## SOLICITUD DE EVALUACIÓN DE IMPACTO AMBIENTAL

**HONORABLE  
MINISTRO  
MINISTERIO DE AMBIENTE**

Nº de expediente: **DEIA-II-F-145-2019**

Anexo N°3, Plano con coordenadas en UTM WGS84 donde se indica la servidumbre guardada de 3 metros entre el borde de la Quebrada Sin Nombre y el terreno del proyecto

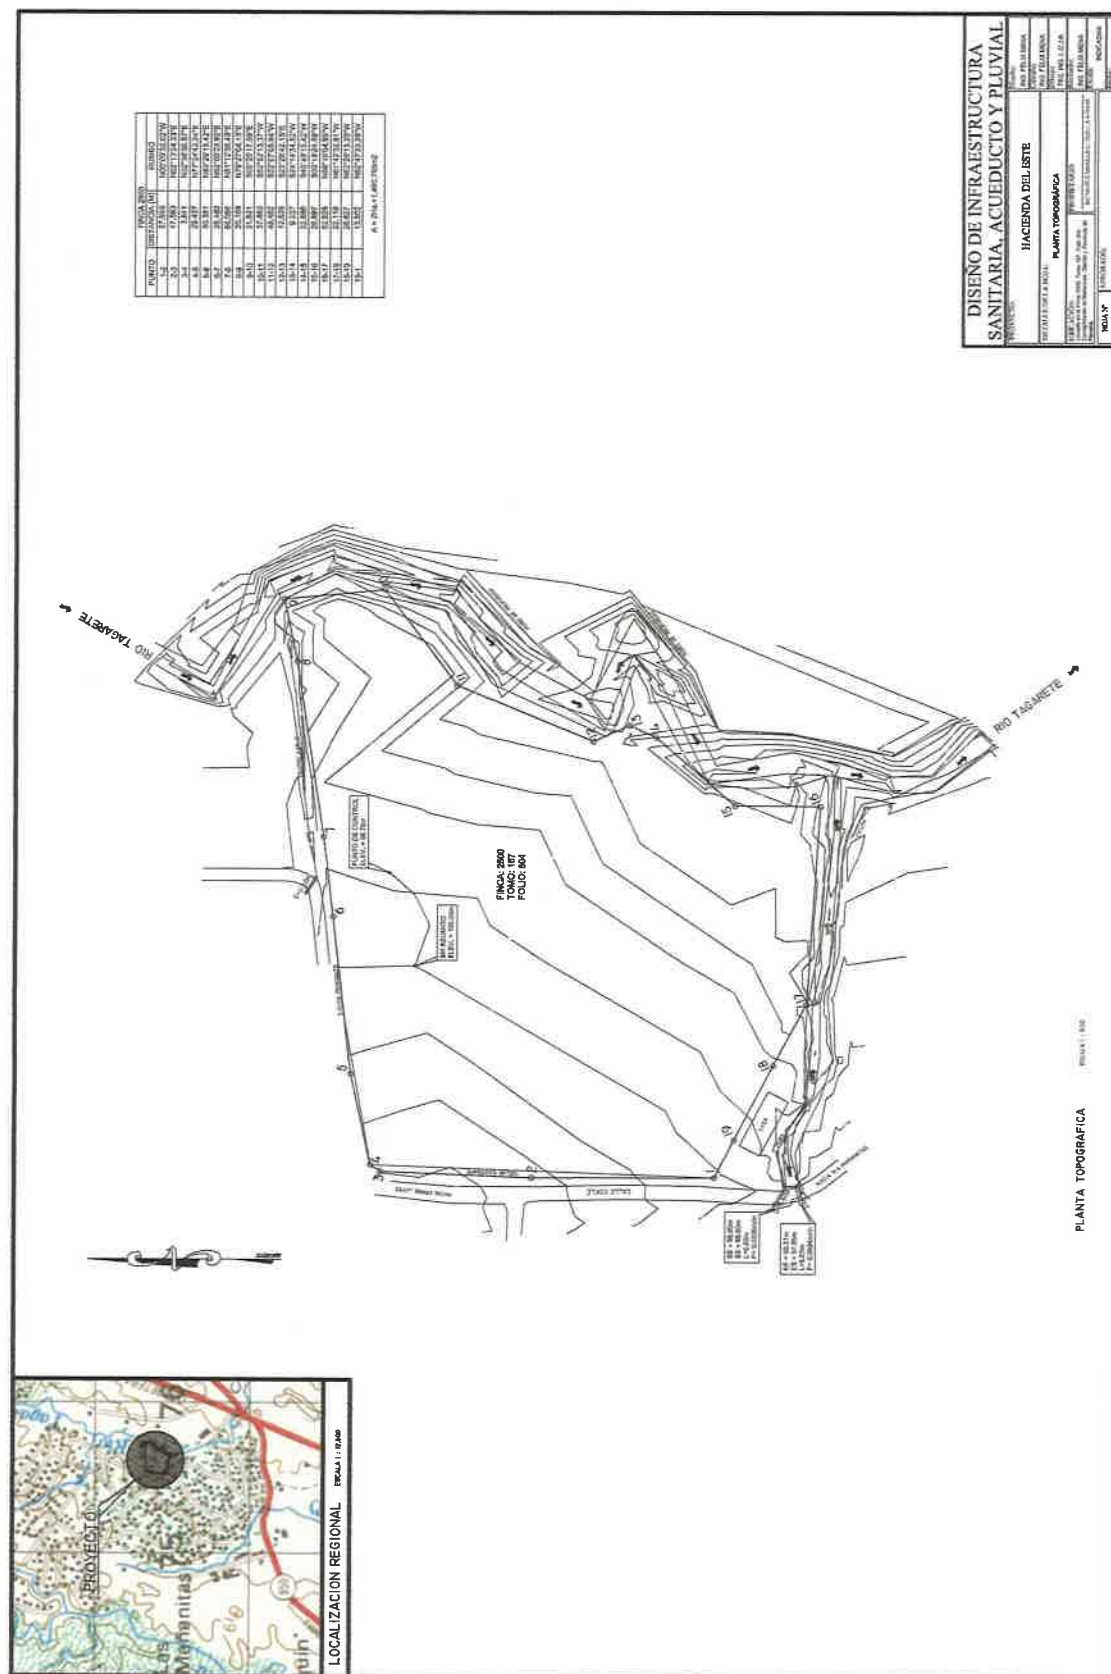
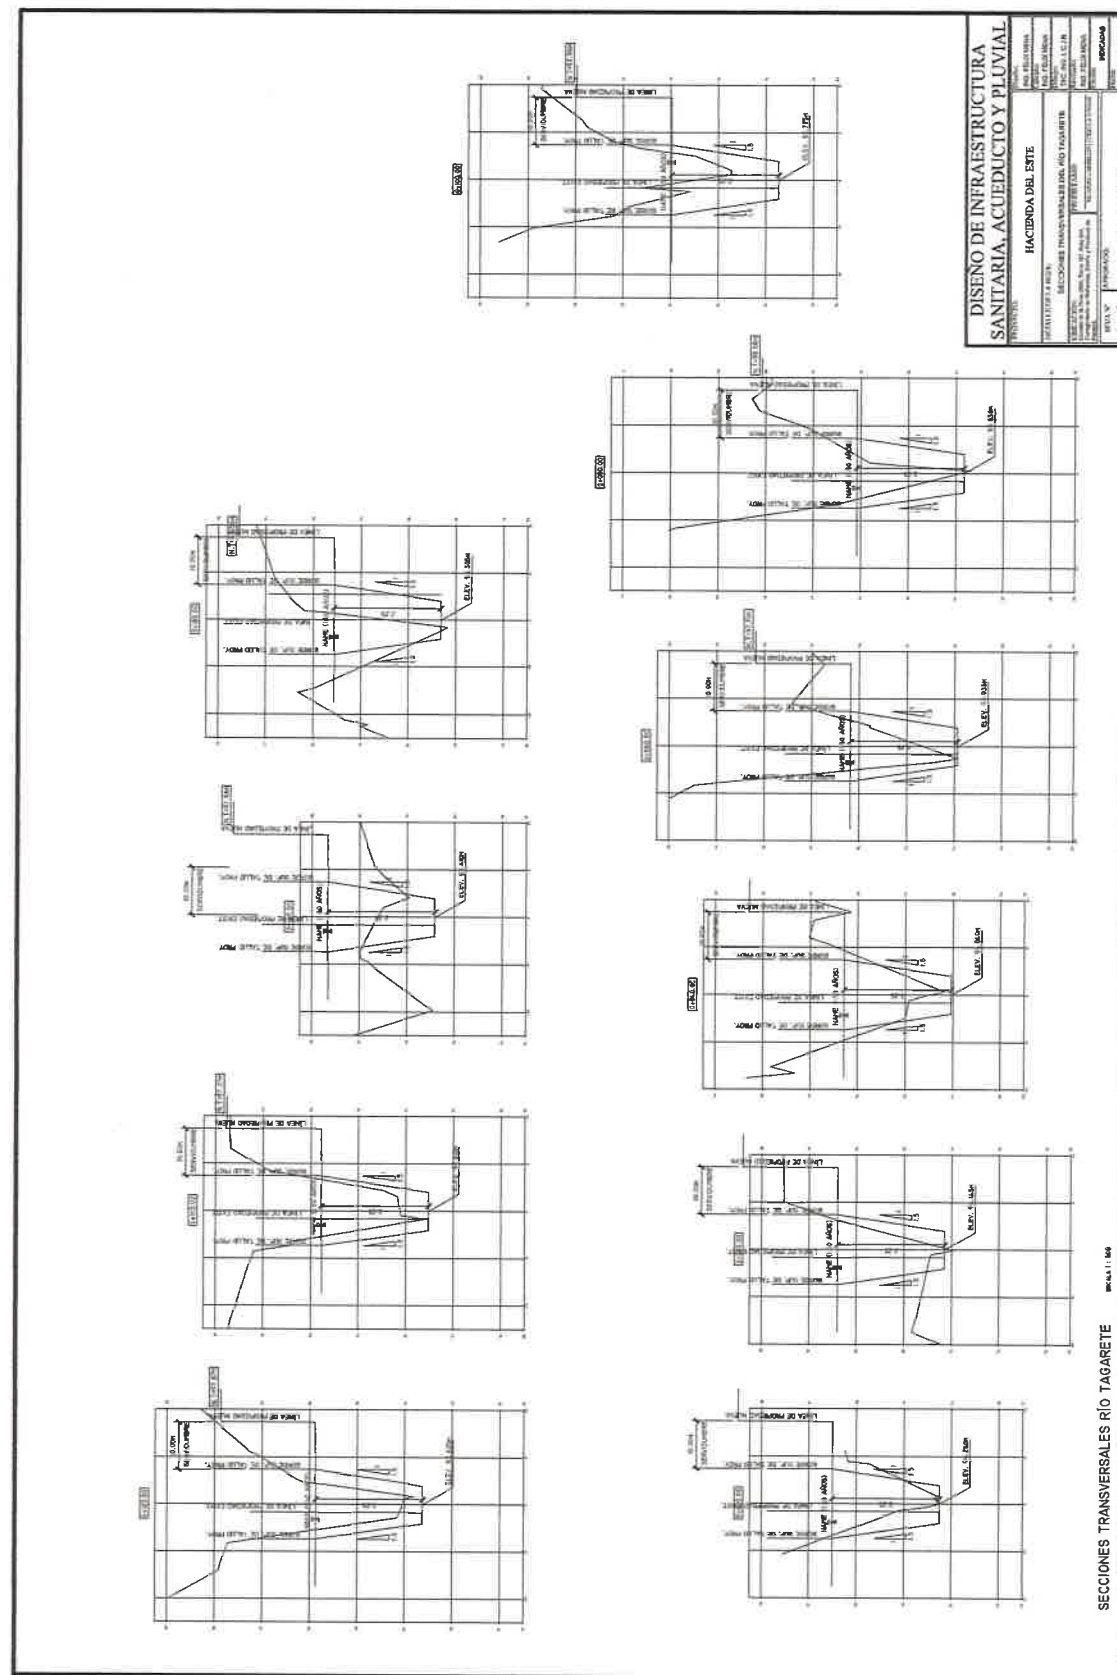
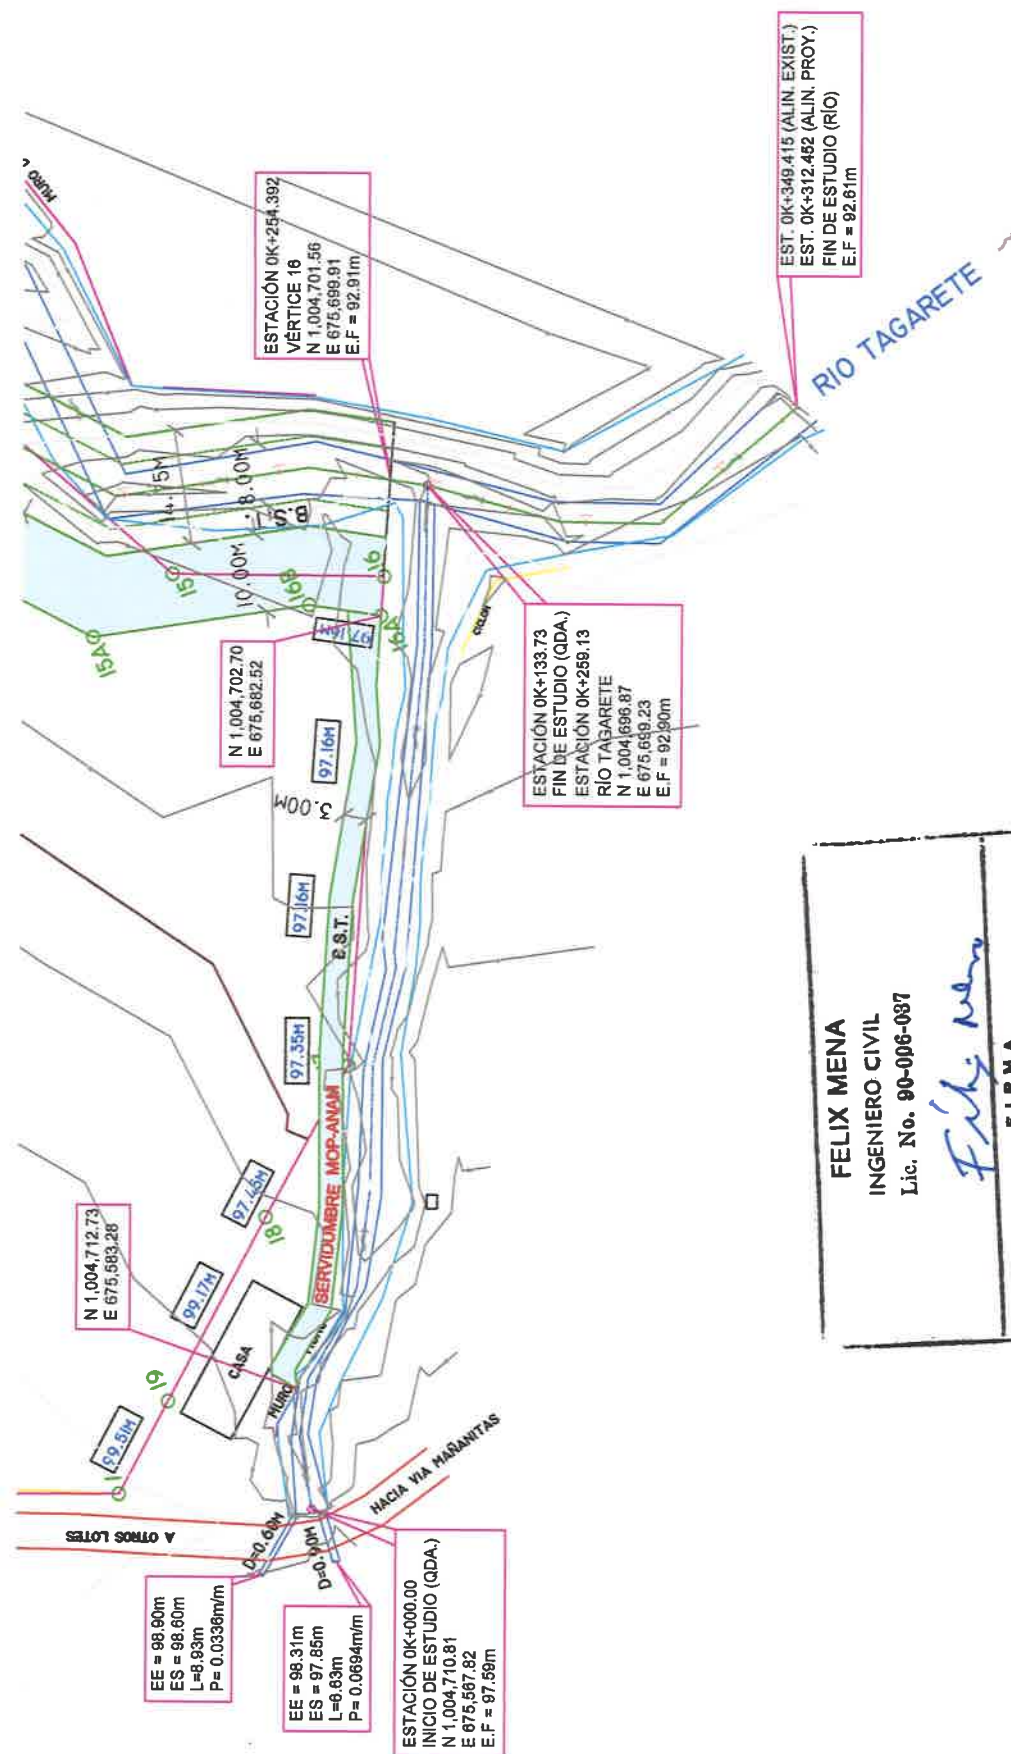
- a. Presentar Estudio Hidrológico del afluente sin nombre, que cuente con los siguientes puntos: caracterización del afluente, niveles de crecidas máximas, mapa o plano de la planicie de inundación con tasas de retorno, definir los niveles de terracería segura de la quebrada sin nombre y presentar las conclusiones y recomendaciones. Este estudio debe ser realizado por un profesional idóneo (firma y sello fresco)
- b. Aportar plano y coordenadas con su respectivo Datum de referencia donde se establezca el margen de protección para el afluente sin nombre, según lo establecido en la Ley 1 de 3 de febrero de 1994

- b. En la sección de Anexo N°3, se aporta un plano con coordenadas en UTM WGS84 donde se indica la servidumbre guardada de 3 metros entre el borde de la Quebrada Sin Nombre y el terreno del proyecto. Cabe destacar que esta servidumbre está dentro de los terrenos del proyecto, e incluso más cercano a la calle puede observar un recuadro indicado como casa que queda fuera de los terrenos del proyecto. Las coordenadas que presentamos coinciden con el borde de la quebrada del lado del Proyecto: 1004712.73N y 675583.28E y las coordenadas 1004702.70N y 675682.52E. Adicional, en las conclusiones del estudio hidrológico, en el Punto N°2 se señala que de acuerdo con el cálculo hidráulico realizado, los niveles de crecida obtenidos para la quebrada sin nombre, para una lluvia con una recurrencia de 1:50 años y considerando el efecto de flujo causado por la crecida del Río Tagarete para igual periodo de retorno, no sobrepasan los bordes de barranco por lo que el agua se mantiene dentro del cauce (ver secciones transversales de la quebrada en el anexo del estudio hidrológico). También señala que los niveles de terracería del proyecto en las áreas adyacentes a la quebrada varían de 99.51m (vértice 1) a 97.16m (vértice 16A) estos valores están a 1.50 metros sobre el nivel de crecida para una lluvia con una recurrencia de 1:50 años (valores recomendados por el Ministerio de Obras Públicas canalizaciones de quebradas). Adicional, tal como dijimos, también se marcó la servidumbre MOP-ANAM de 3 metros a partir del borde de la quebrada. Por último, señalamos lo que recomienda el estudio hidrológico, realizar limpieza del cauce de la quebrada en tramos colindantes con el proyecto (esto solo para evitar que la maleza y restos de vegetación dentro del cauce puedan generar erosiones dentro de los taludes) y que los rellenos para el proyecto en las cercanías a la quebrada deben realizarse fuera de la servidumbre demarcada.
